IZP.271.05.2024.IZ.PZP.5

Dotyczy postępowania o udzielenie zamówienia publicznego pn.:
„Uzbrojenie terenów inwestycyjnych na terenie Gminy Stryków- Budowa nowego parku
przemysłowego ŁSSE”
(znak postępowania: IZP.271.05.2024.IZ.PZP)

Działając na podstawie art. 135 ust. 2 i 6 ustawy Prawo zamówień publicznych (t.j. Dz.U. z 2023 r., poz. 1605 ze zm.), Zamawiający **odpowiada na pytania Wykonawców¹:**

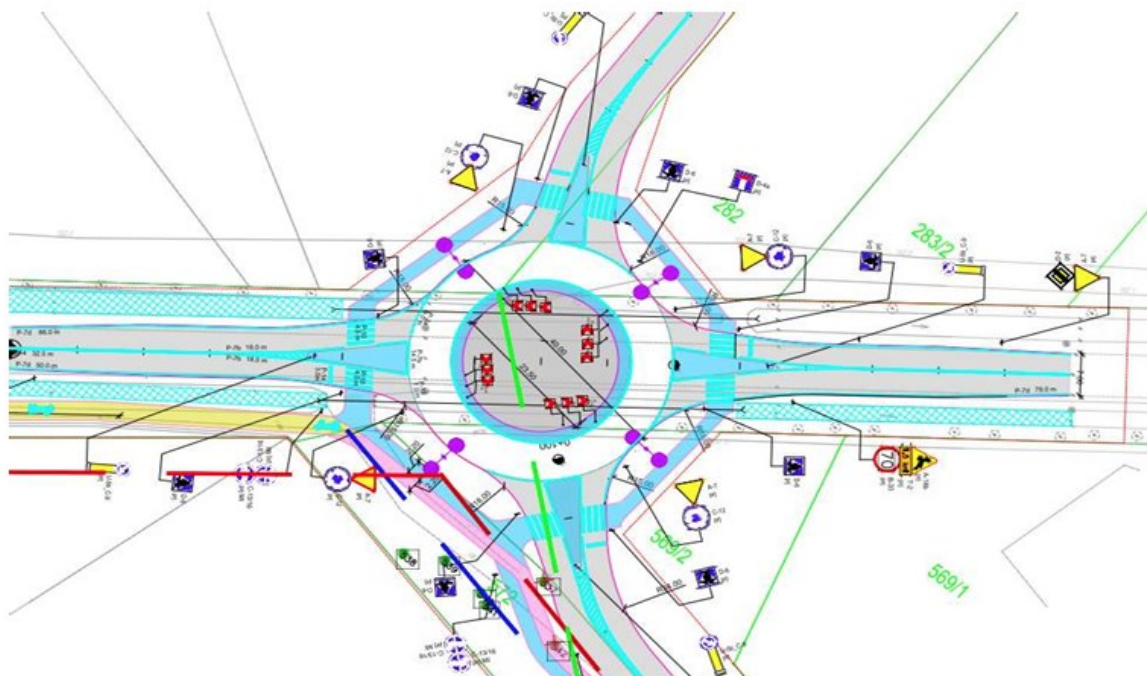
Proszę o informacje odnośnie wyniesień nawierzchni. Gdzie mają zostać zastosowane? Na przejściach dla pieszych? Na skrzyżowaniach? Proszę o wskazanie lokalizacji lub informacje ile należy założyć takich konstrukcji w ramach realizacji inwestycji

Do wyceny należy przyjąć wykonanie 6 wyniesień dla przejść dla pieszych oraz 3 wyniesionych skrzyżowań. Dodatkowo należy wycenić wykonanie 8 wyniesień w postaci spowalniaczy na odcinkach prostych.

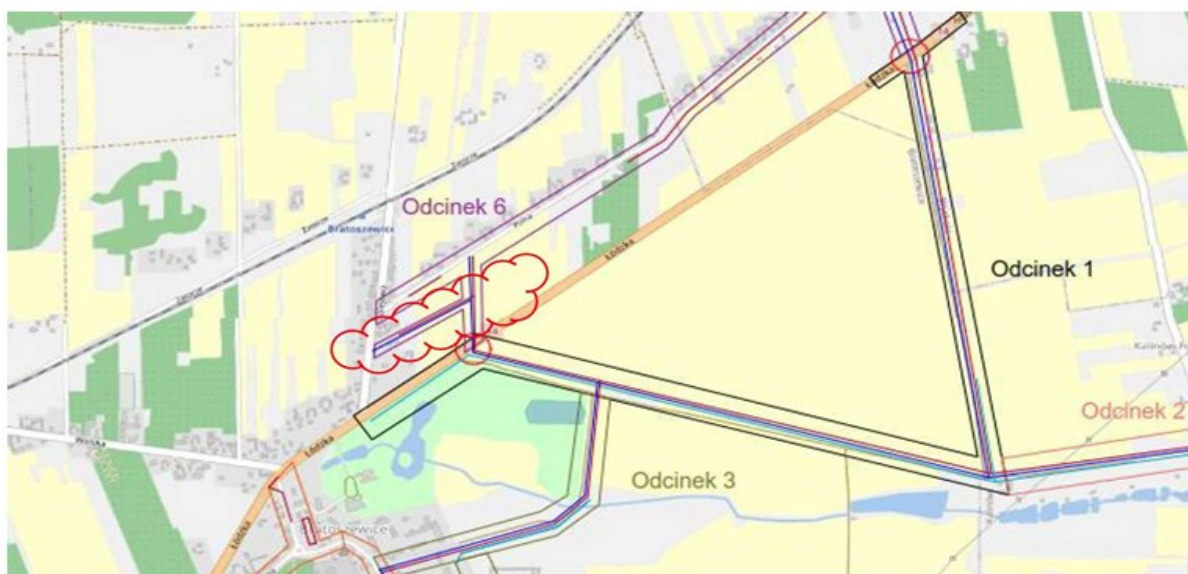
Proszę o udostępnienie rysunku dla części odcinka 6 zaznaczonego na poniższej orientacji. Brak w dokumentacji

Zamawiający zrezygnował z budowy części odcinka drogi (od ronda w kierunku ul. Polnej w Bratoszewicach). Pozostawiany zjazd (zaślepiiony) z ronda na DK. Komplet rysunków do odcinka 6 stanowi część PFU Tom 1 Rys 6.1, 6.2, 6.3, 6.4, 6.5, 6.6
